verbeteringsvoorstel

De constructie van de raamsluitingen loc's 2200/2300 levert gevaar op voor
vingerletsels. Dit euvel komt veel voor bij klemmende ruiten.

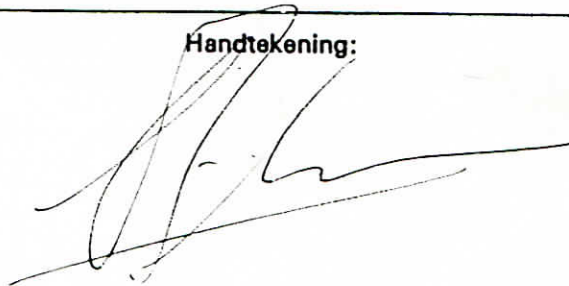
Het aanbrengen van een zogenaamd deurrubber aan de bovenzijde van de sponning op
het scherpe stalen hoekprofiel. Dit is op een zeer eenvoudige wijze aan te brengen.

Deze constructie resulteert in een betere tochtwering, minder lawaai van rammelende ruiten tijdens de rit en bovenal een sterk verminderde kans op letsel bij het sluiten van het raam.
